รายงานการทวนสอบ (Verification Report) โครงการลดก๊าซเรือนกระจกภาคสมัครใจตามมาตรฐานของประเทศไทย (Thailand Voluntary Emission Reduction Program: T-VER)	T-VER-PS-F-011-VFR Version 1
	หน่วยงานผู้ประเมินภายนอกสำหรับ โครงการภาคสมัครใจ (VVB)	บริษัท เอสจีเอส (ประเทศไทย) จำกัด

โครงการโรงไฟฟ้าก๊าซธรรมชาติพลังความร้อนร่วมเทคโนโลยีการเผาไหม้แบบ Dry Low Emission ขนาด 129.47 เมกะวัตต์โดยกัลฟ์ บีพี (โรงไฟฟ้าบ้านโพ)

รายละเอียดหน่วยงานผู้ประเมินภายนอกสำหรับโครงการภาคสมัครใจ	
ที่อยู่	100 ถนนนางลิ้นจี่ แขวงช่องนนทรี เขตยานนาวา กรุงเทพมหานคร 10120
โทรศัพท์	+66 (0)2 678 1813
E-mail	THClimateChange@sgs.com
รายงานการทวนสอบ (Verification Report)	14/08/2567 ฉบับที่ 01

สรุปสิ่งที่ต้องแก้ไขและการแก้ไขหลังการทวนสอบ

ชื่อเครื่องจักร/อุปกรณ์	ขนาด
Gas Turbine Generator	45 MW

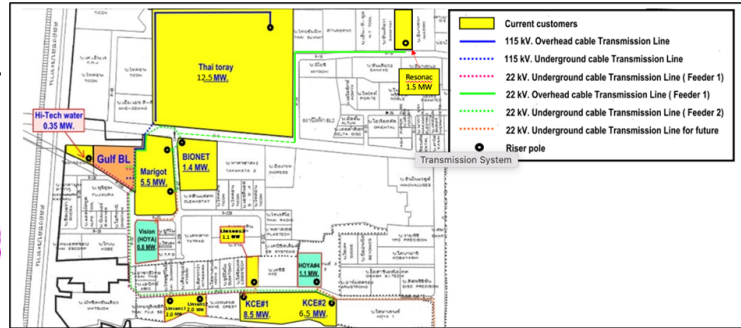
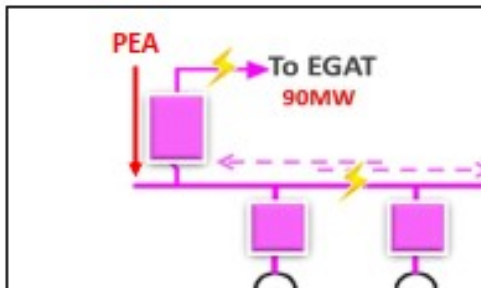
2. หัวข้อ 1.1
 - a. ไม่พบรายละเอียดของกำลังการผลิต (ตามความต้องการที่ทำสัญญาทั้งการไฟฟ้าและลูกค้าที่ซื้อโดยตรง) รวมถึงจำนวนจุดที่มีการตรวจวัด และช่วงวันที่มีการหยุดซ่อมบำรุง ในช่วงของการตรวจติดตาม

ข้อ.2 หัวข้อ 1.1 a. เพิ่มรายละเอียดกำลังการผลิต เพิ่มสัญญาซื้อขายไฟฟ้าและไอน้ำ, เพิ่มจุดตรวจวัด (มิเตอร์) และ ช่วงที่หยุดเครื่องจักรเพื่อซ่อมบำรุงในช่วงติดตามผลใน ในหัวข้อ1.1 รายละเอียดและกิจกรรมของโครงการ ในรายงานการติดตามประเมินผล (Monitoring Report)

ข้อ.2 หัวข้อ 1.1 b. เพิ่มเติมรูปภาพ หัวข้อ1.1 รายละเอียดและกิจกรรมของโครงการ ในเอกสารหน้าที่ 8
 - ภาพขอบเขตการดำเนินโครงการ (Project Boundary) หรือแผนผังประกอบ

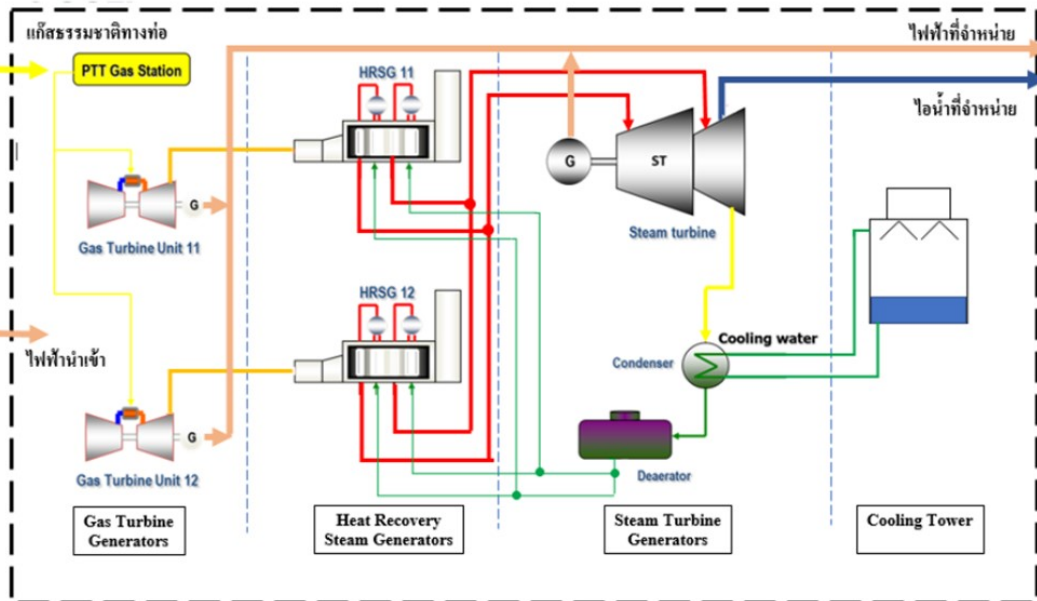
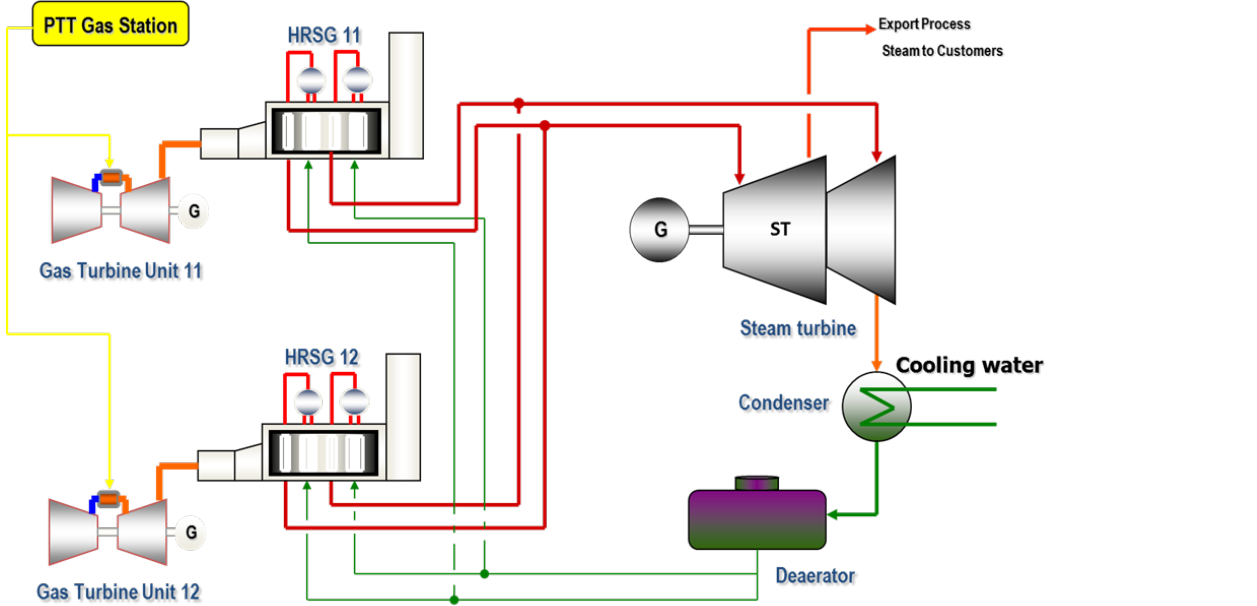
- b. ไม่พบรายละเอียดยืนยันอุปกรณ์ที่มีการติดตั้งภายในโครงการ พร้อมแสดงหลักฐานที่เกี่ยวข้อง
 - c. รอบการตรวจติดตามนี้เป็นครั้งแรก ดังนั้นโครงการยังไม่มีปริมาณก๊าซเรือนกระจกที่ได้รับการรับรองที่ผ่านมา
